Ingebracht stuk voor de raadsleden van de gemeente Tytsjerksteradiel re Sonac Burgum

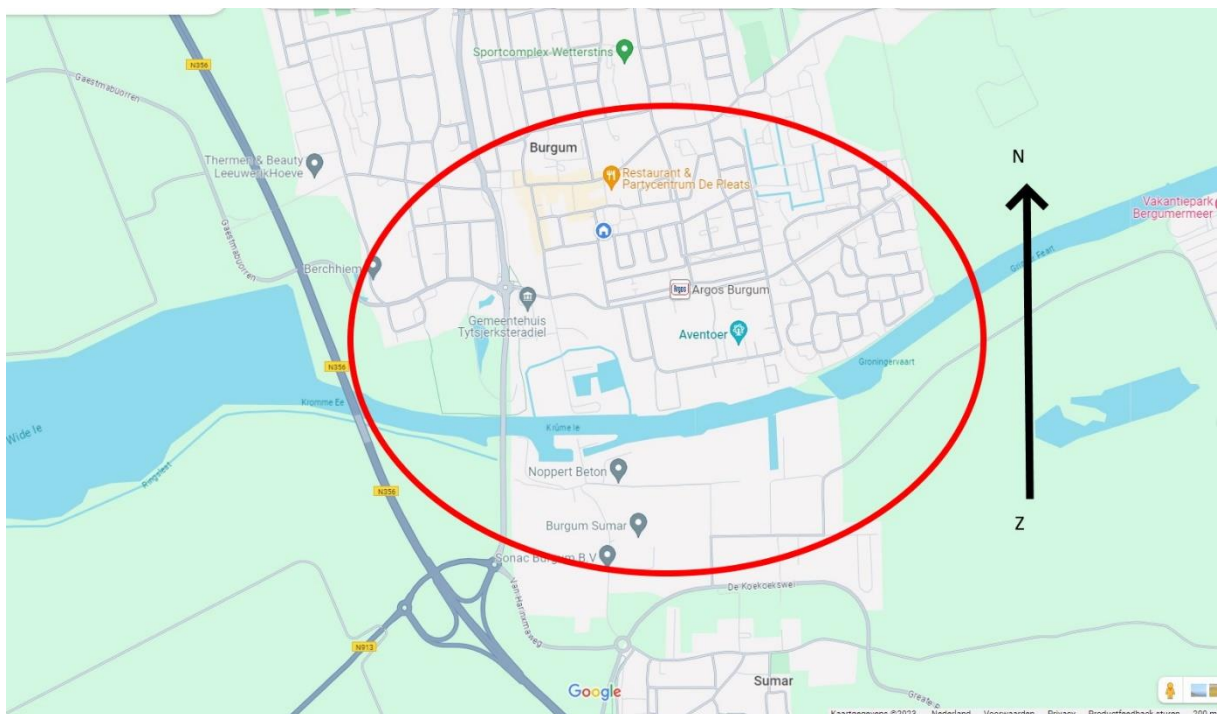
Het gebied wat in meer of mindere mate hinder zal ondervinden van toename geuroverlast. Hierbij is gerekend met de meest voorkomende windrichting zuid en ZuidWest. In een aantal gevallen zullen ook de inwoners van Sumar hinder ondervinden van de geuruitstoot.

Antw Fumo: Door het treffen van maatregelen komt er op de beoordelingspunten in de huidige vergunning geen extra geur in de omgeving bij ten opzichte van de vergunde situatie.
